改善箇所説明図

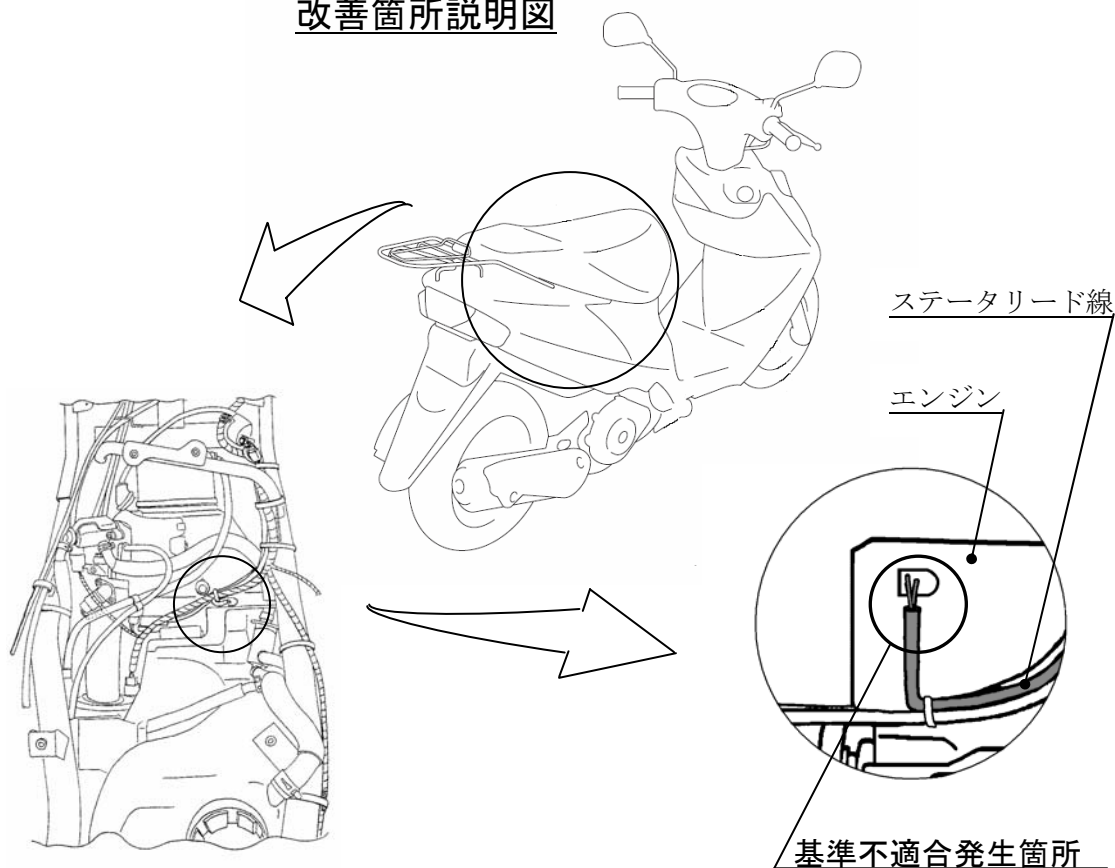
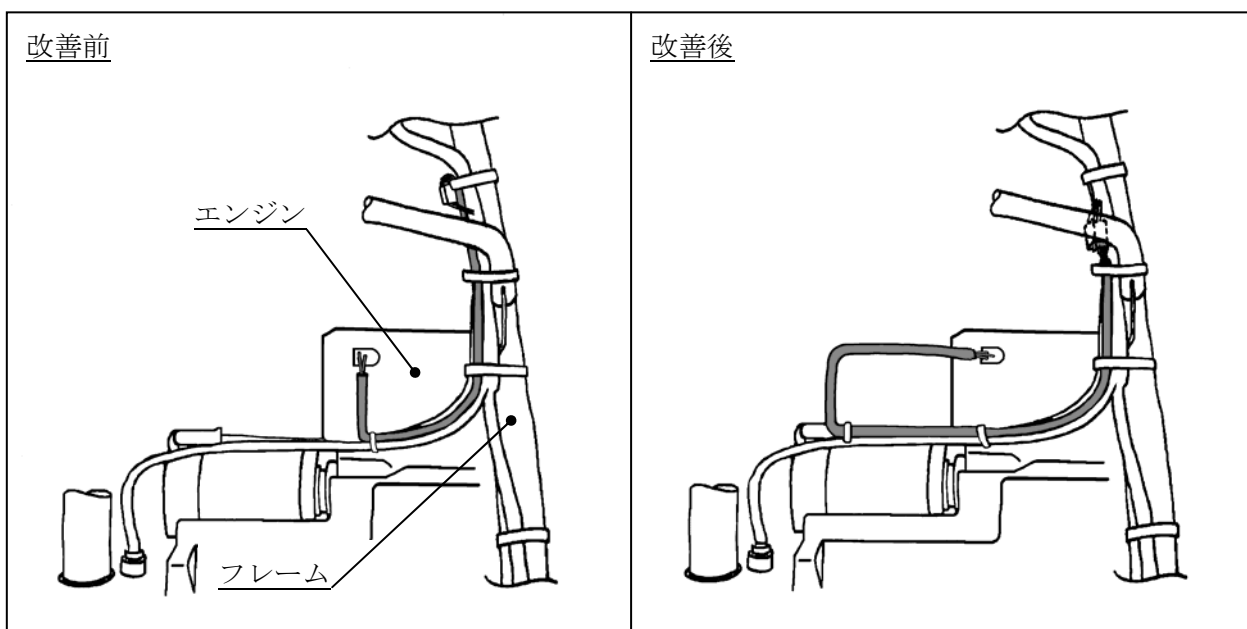
発電機において、ステータリード線の配索が不適切なため、走行中の車体の揺動により、当該リード線の取り出し部で屈曲を繰り返すものがある。そのため、そのままの状態で使用を続けると、リード線が断線し、前照灯及び尾灯が不灯となる、または原動機が停止し再始動できなくなるおそれがある。

全車両、ステータリード線の配索を変更し、発電機からの取り出し部のたるみを大きくとる。なお、当該リード線のたるみが少なく、既に損傷しているものに関しては、ステーター式を新品に交換する。
